OFÍCIO GABINETE Nº 131/2026 - PMAC

Assunto: **Resposta ao Ofício nº 005/2026/CMAC – Indicação nº 004/2026.**

PARECER TÉCNICO

REFERÊNCIA: PROCESSO Nº 926/2026

Fig. 01. Imagem da bifurcação entre a Rua Arlindo Costa, Avenida egisto Benincá e Rodovia Costa Agostinho.

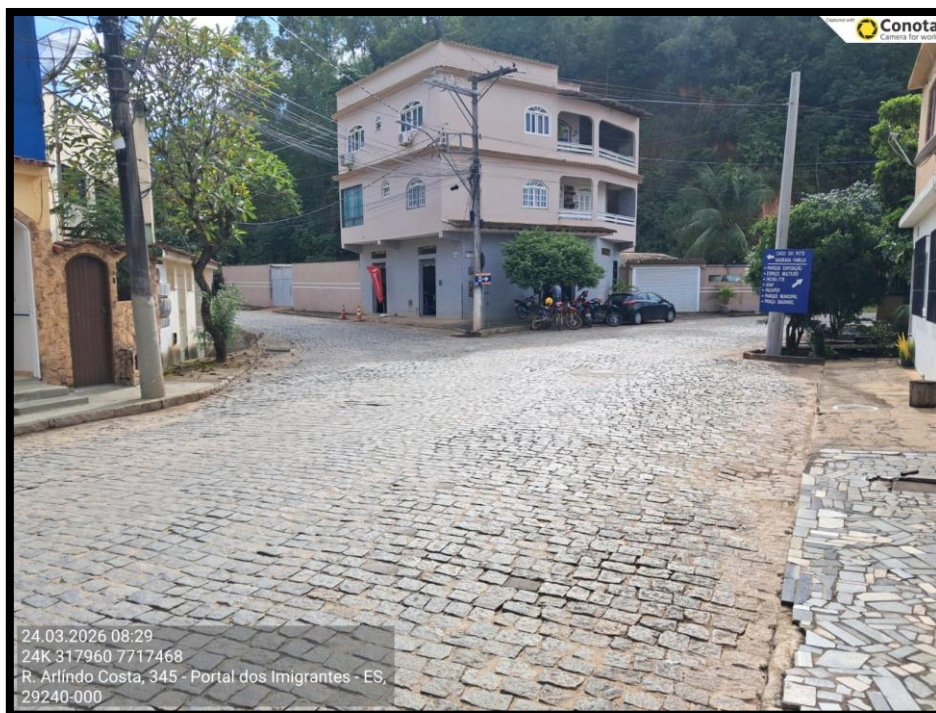
. *Percebe-se claramente a relação entre o cruzamento entre 4 (quatro) vias. São elas, a Rua Arlindo Costa, a Rua Antonio Domingos de Souza, a Avenida Egisto Benincá e a Rodovia Costa Agostinho. Ocorre uma relação intrínseca entre curvas e subida, sendo que em ponto anterior à Rua Arlindo Costa, existe uma ondulação transversal em trecho de reta. Nesse contexto, seria um ponto de risco de redução brusca em curva, fatos passíveis de comprovação conforme Relatório Fotográfico e descritivo anexo. Entendemos a preocupação com a segurança.*

. Diante às ponderações, essa Secretaria Municipal de Obras **DECIDE**, com o aval do Ilmo. Secretário Municipal da Pasta, por meio do referido Parecer Técnico, pelo **INDEFERIMENTO** da indicação/solicitação, conforme justificativas acima descritas.
